Mise à niveau Upgrade – Axe X/Z à mâchoires verticales

Cette page est dédiée au montage de l'upgrade de l'axe X/Z.

Note spéciale pour les Scalar M et le kit d'upgrade pour l'axe X/Z avec les mâchoires verticales

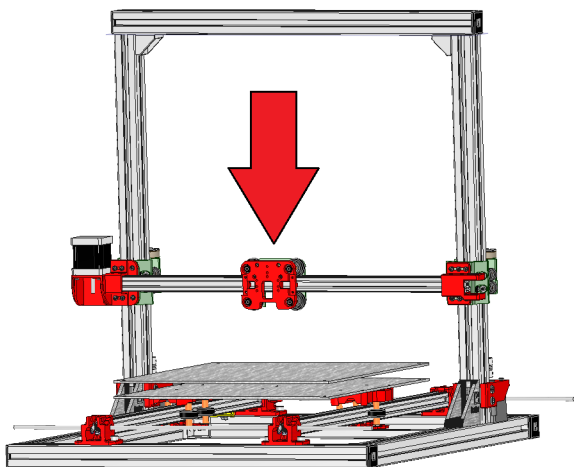
Afin de préserver une surface d'impression optimale, nous fournissons dans le kit 2 profilés supplémentaires de 30x30x500mm qui vous permette d'élargir votre machine.

Au niveau de la base de votre châssis, il vous faut changer les 2 profils de 400mm en face et en arrière de votre machine

par ceux de 500mm fournis dans le kit d'upgrade.
